**AVIS RELATIF À LA PROTECTION
CONTRE LES EVENTUELS EFFETS NOCIFS ET NUISANCES
PROVOQUÉS PAR LES RAYONNEMENTS NON IONISANTS
GÉNÉRÉS PAR DES ANTENNES ÉMETTRICES STATIONNAIRES**

Commune : CHARLEROI - Exploitant : ORANGE

Référence exploitant : 377C1_2/30805C1_2/40805C1_2/50805C1_2

Rapport n° 1196 / 2024

Figure 1 : Vue en plan des lieux de séjour et des points de contrôle

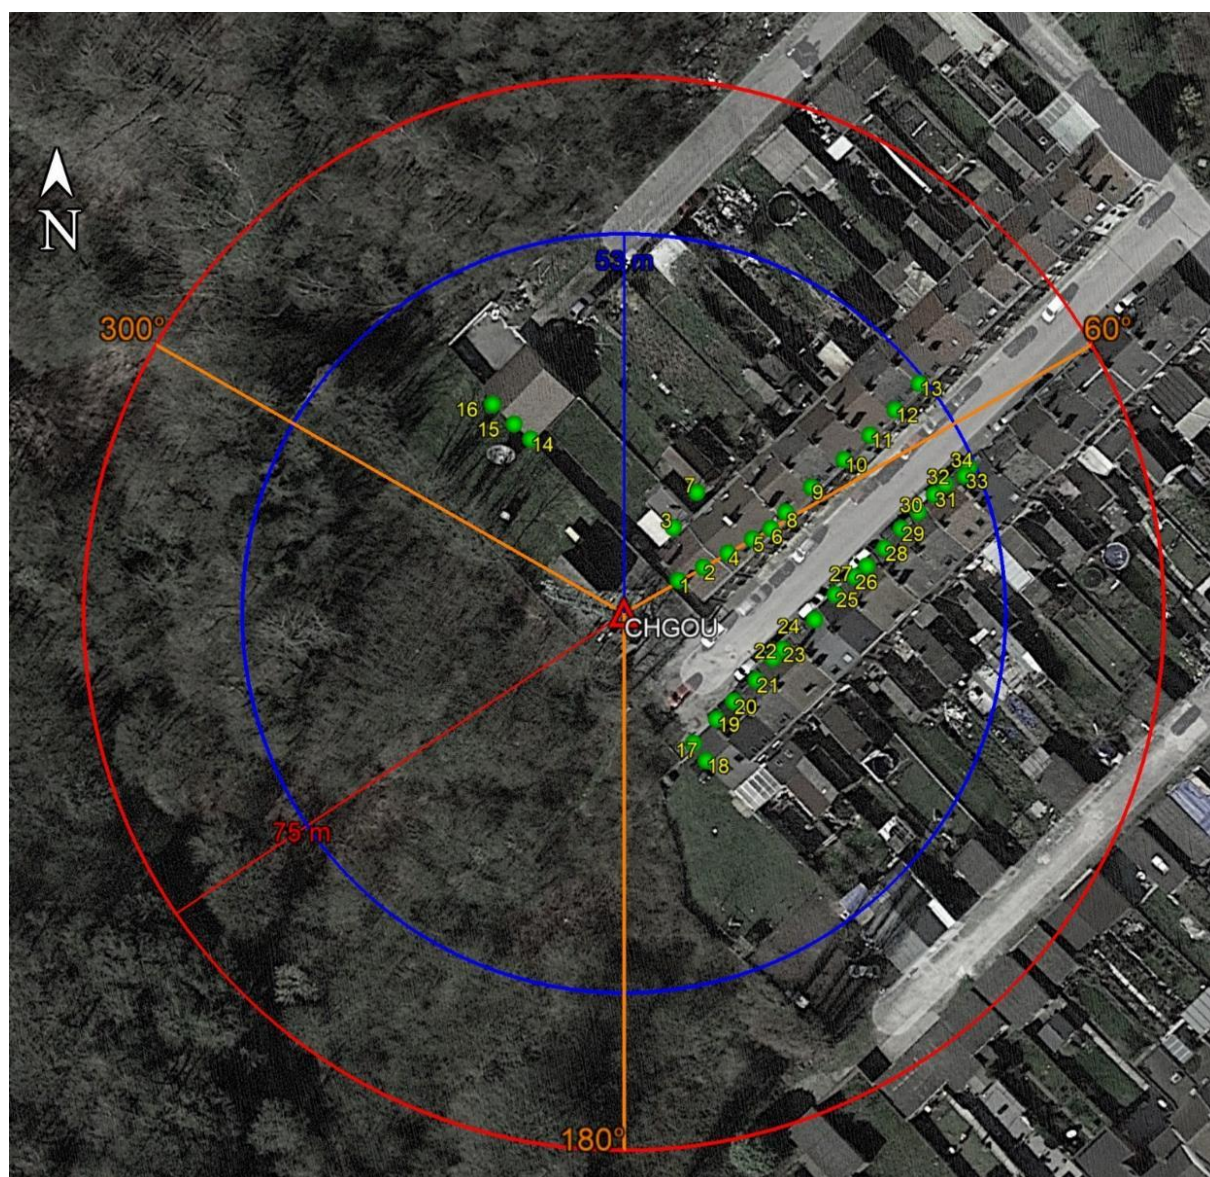
Les fréquences d'émission, la puissance rayonnée par chacune des antennes et leur gain permettent de déterminer le rayon de la zone à analyser. Tout dépassement de la limite par installation est exclu en dehors de cette zone. Le tableau 2 reprend les 35 LS² pour lesquels l'indice d'exposition est le plus élevé. Les différentes colonnes indiquent :

- le numéro du point de contrôle repris sur un des plans de la figure 1;
- le numéro du LS dans lequel se trouve le point de contrôle de la 1^{ère} colonne ;
- l'atténuation d'obstacle prise en compte pour le calcul de l'indice d'exposition dans le LS ;
- le résultat du calcul de l'indice d'exposition.

En ce qui concerne les antennes de l'installation mentionnées dans le tableau 1, la distance maximale à laquelle la limite pourrait être atteinte, à l'extérieur, est égale à 73,0 m. S'il n'y a pas de LS à une distance inférieure, les antennes respectent forcément la limite d'immission.

Dans le cas des LS situés à l'intérieur des bâtiments, une atténuation d'obstacle est prise en compte et il en résulte que la distance maximale à laquelle la limite pourrait être atteinte se réduit à 51,7 m.

Les résultats de l'évaluation décrite au paragraphe 4 indiquent que les antennes émettrices stationnaires de l'installation faisant l'objet du présent avis ne produisent pas, dans un lieu de séjour, un rayonnement électromagnétique maximum supérieur aux limites fixées à l'article 4 du décret.

En conclusion, les antennes émettrices stationnaires faisant partie de l'installation référencée dans le paragraphe 2 et dont les caractéristiques techniques sont résumées dans le tableau 1 **respectent les limites d'immission** fixées à l'article 4 du décret du 8 décembre 2022 (M.B. du 16.12.2022) modifiant le décret du 3 avril 2009 relatif à la protection contre les éventuels effets nocifs et nuisances provoqués par les rayonnements non ionisants générés par des antennes émettrices stationnaires.
